Aktenzeichen:  
22.5-3-5154028-261/22  
bei Antwort bitte angeben

### Kampfmittelbeseitigungsdienst / Luftbildauswertung

Kerken, Bauabschnitt Aldekerk Süd - Mara

Aktenzeichen :  
22.5-3-5154028-261/22

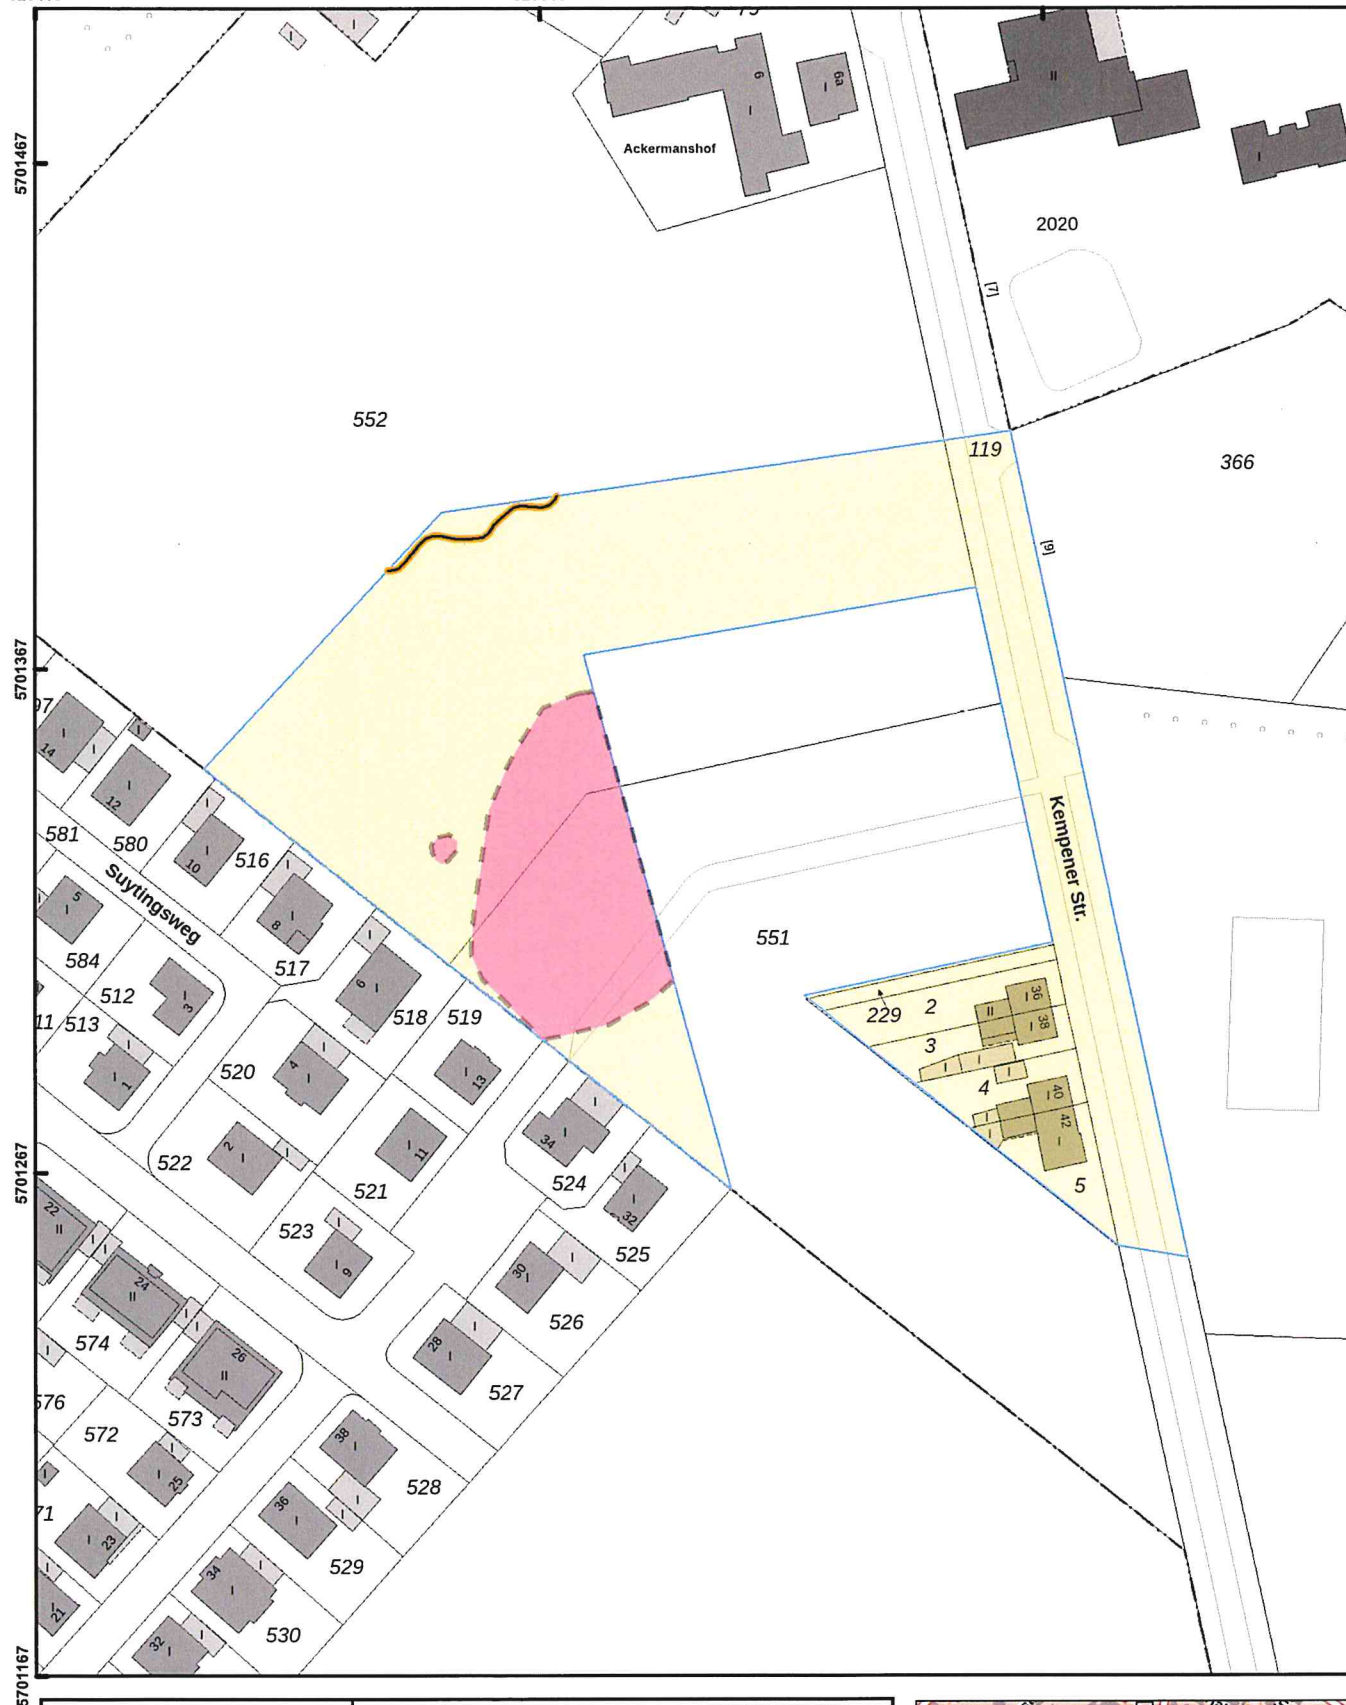
Luftbilder aus den Jahren 1939 - 1945 und andere historische Unterlagen liefern Hinweise auf einen konkreten, in der beigelegten Karte dargestellten Verdacht auf Kampfmittel. **Ich empfehle die Überprüfung der Militäreinrichtungen des 2. Weltkrieges (Laufgraben und militärische Anlage).** Eine darüber hinausgehende Untersuchung auf Kampfmittel ist nicht erforderlich. Die Beauftragung der Überprüfung erfolgt über das Formular [Antrag auf Kampfmitteluntersuchung](#).

Sofern es nach 1945 Aufschüttungen gegeben hat, sind diese bis auf das Geländeniveau von 1945 abzuschleifen.

Erfolgen Spezialtiefbauarbeiten mit erheblichen mechanischen Belastungen wie Rammarbeiten, Pfahlgründungen, Verbauarbeiten etc. empfehle ich eine Bohrlochdetektion. Beachten Sie in diesem Fall den [Leitfaden](#) auf unserer Internetseite.
